فرم تشریح گزارشات آزمون های کنترل کیفی

عنوان گزارش: بررسی عیب انحراف کانولا از محور قائم سرسوزن G21		شماره گزارش: ۰۲۰۶۲۰۰۱		تاریخ گزارش: ۱۴۰۲/۰۶/۲۰		پیوست: دارد	
محصول / کالای مورد آزمون: سرسوزن شیت رادیال				مشخصات محصول / کالای مورد آزمون: G21- کالای میانی			
استانداردهای مرجع:				شماره دستورالعمل های مربوطه:			
شماره لات نامبر: 41202011194		تاریخ ورود / تولید: 1402.06.09		مقدار / تعداد: 3000			
شماره بازرسی / عدم انطباق مربوطه: QIAN2061034				مشخصات تامین کننده / تولید کننده: طبیب			
نام و امضاء تهیه کننده: سجاد افشار				نام و امضاء تأیید کننده: مهدی شفیعی

تصویر ۱: وجود انحراف کانولا از محور قائم سرسوزن G21

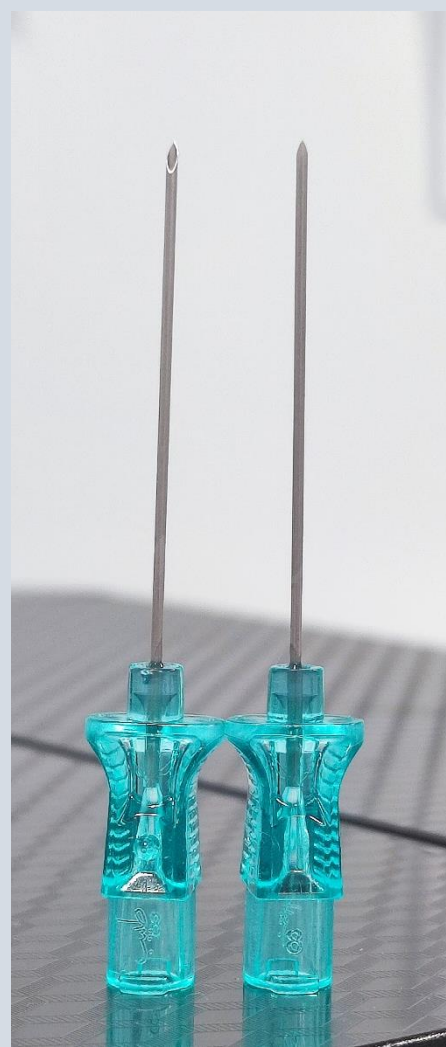
شاخصه کیفی مورد آزمون	وضعیت کیفی مشاهده شده	حد رد / پذیرش	سطح نمونه برداری	نتیجه (گزارش آمار آزمون)	توضیحات
انحراف کانولا به حدی نباشد که به جداره کاور سرسوزن تماس منجر به ورود به بدنه آن داشته باشد.	وجود انحراف کانولا از محور G21 قائم سرسوزن	3-4	II-1%	تعداد ۲ مورد از ۱۲۵ عدد نمونه برداری شده هردو نمونه معیوب مشاهده شده، از هاب با شماره کوپته ۸ می باشد، که این مسئله قبلا نیز در حین تولید مشاهده و گزارش گردیده بود.	تصاویر عیوب مربوطه به پیوست ارائه گردید.

* تعداد عیب مشاهده شده در محدوده حد پذیرش قرار دارد ولی با توجه به نوع عیب و ریسک مرتبط با آن، نیازمند بررسی می باشد.
